# febiEXAKT

## Steuerkettensatz

**febi Nr. 40672**

Probleme mit der Steuerkette bei Fahrzeugen mit 1.4 TSI-Motor.

Neue Version  
OE-Nummer 03C 109 088 E

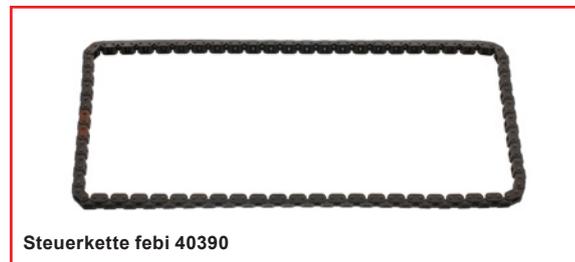
Der Serienhersteller hat Qualitätsprobleme bei den einzelnen Komponenten gemeldet. Bei der Fertigung haben abgenutzte Werkzeuge Metallgrate an den Kettenschalen hinterlassen. Diese führen zum vorzeitigen Kettenverschleiß.

Achten Sie darauf, ob Sie bereits die neueste Version der Nockenwellenversteller verbaut haben. Die Nockenwellenversteller wurden seitens des Herstellers ersetzt und haben die OE-Nummer 03C 109 088 E. Der Hersteller schreibt ausdrücklich vor, die neue Version zu verbauen.

Führen Sie anschließend auch ein System-Update des Motorsteuergerätes durch, um einen einwandfreien Motorlauf zu gewährleisten!
